## An die Kommission zur Durchführung der öffentlichen Beteiligung für den Abbau des Kernkraftwerks Fessenheim

Bund für Umwelt und Naturschutz Deutschland (BUND)  
Regionalverband Südlicher Oberrhein  
Aktion Umweltschutz e.V.

### **Stellungnahme im Rahmen der grenzüberschreitenden Umweltprüfung für die Demontagepläne des Kernkraftwerks Fessenheim.**

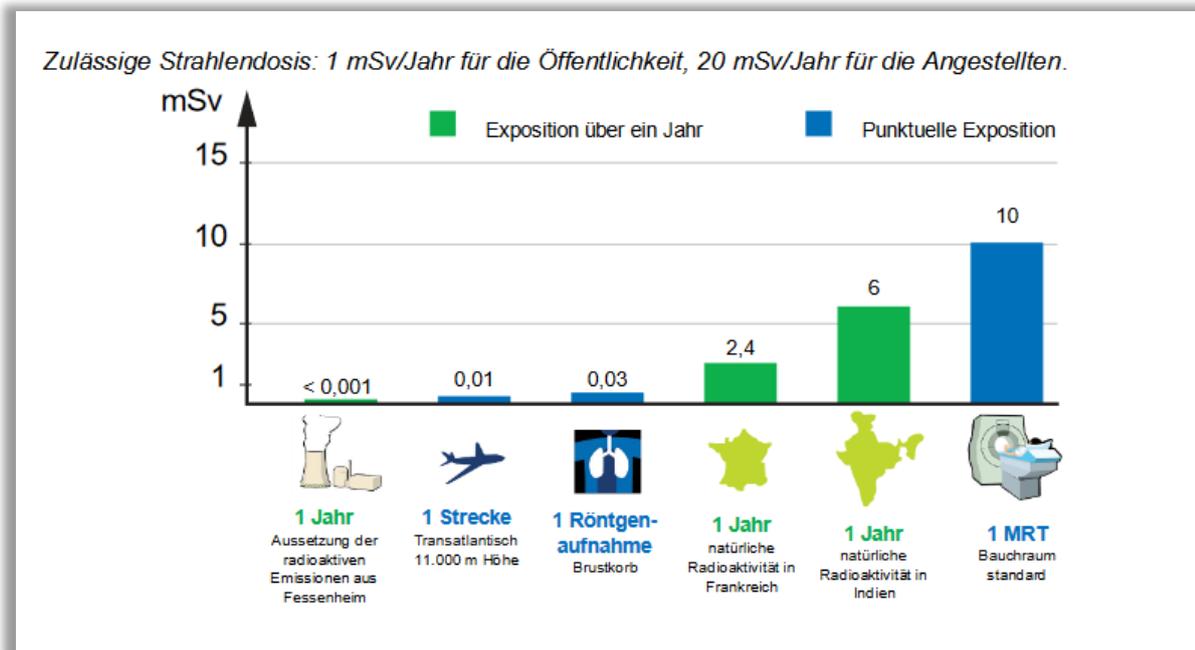
In Dokument P7, Kapitel 6.3. wird beschrieben, wie Strahlenwerte in der Umgebung gemessen werden. Dabei ist kein einziger Messpunkt auf der deutschen Seite. Die Hauptwindrichtung ist jedoch von Südwest nach Nordost, also direkt vom Kernkraftwerk aus in Richtung Deutschland.

**Wir fordern Sie auf, zusätzlich Messstellen in Deutschland aufzustellen. Wir empfehlen zusätzlich, die Auswertung dieser Messstellen deutschen Instituten zu überlassen.**
